РЕПУБЛИКА СРБИЈА
АП ВОЈВОДИНА
ОПШТИНА БЕОЧИН
ОПШТИНСКА УПРАВА
Број: 01-404-114/8/2020
Дана: 27.05.2020.године

Комисија за јавну набавку радова у поступку јавне набавке мале вредности – постављање техничких средстава за успоравање саобраћаја ЈН 28/2020, а у вези са постављеним питањима, односно Захтевом за додатне информације – појашњења заинтересованог лица која су примљена мејлом дана 25.05.2020. године одржала је седницу 27.05.2020. године са почетком у 10,00 часова , те доставља следећи

РЕПУБЛИКА СРБИЈА
АП ВОЈВОДИНА
ОПШТИНА БЕОЧИН
ОПШТИНСКА УПРАВА
Број: 01-404-114/11/2020
Дана: 01.06.2020.године

Комисија за јавну набавку радова у поступку јавне набавке мале вредности – постављање техничких средстава за успоравање саобраћаја ЈН 28/2020, а у вези са постављеним питањима, односно Захтевом за додатне информације – појашњења заинтересованог лица која су примљена мејлом дана 29.05.2020. године одржала је седницу 01.06.2020. године са почетком у 10,00 часова , те доставља следећи

U prilogu je skica stuba nosača znakova za uske trotoare

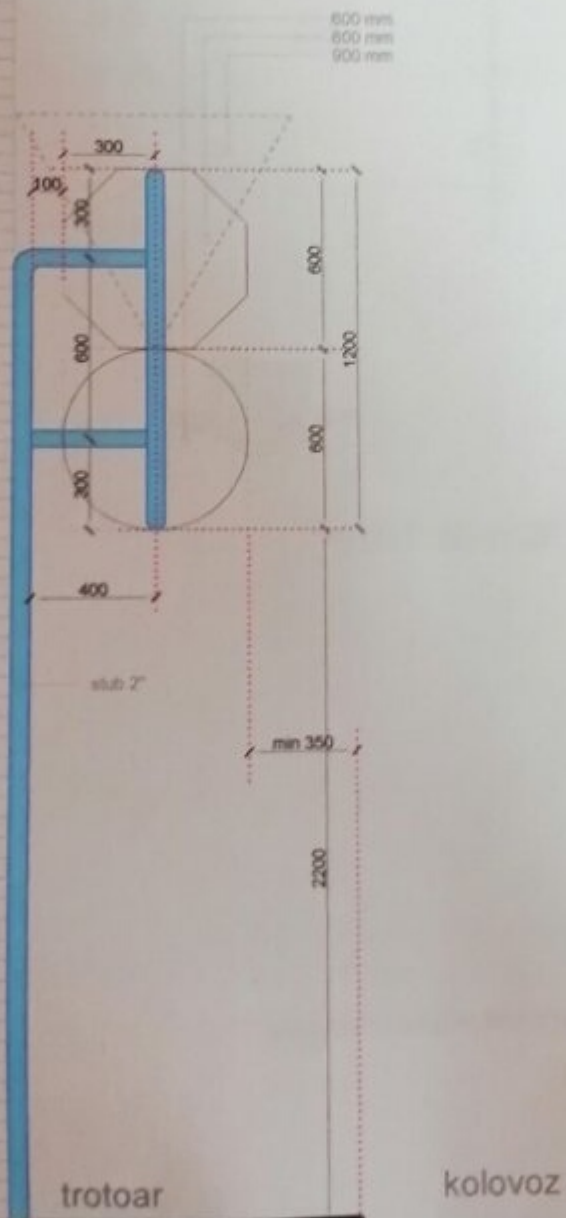
- На страни 10/25 наведени су Једностубни цевни носачи са конструкцијом за висину 3,40м, 4,20м и 4,40м за уске тротоаре. Молимо Наручиоца да достави фотографију или цртеж-изглед тражених носача.

znakovi 600 i 900mm

izraženo u mm
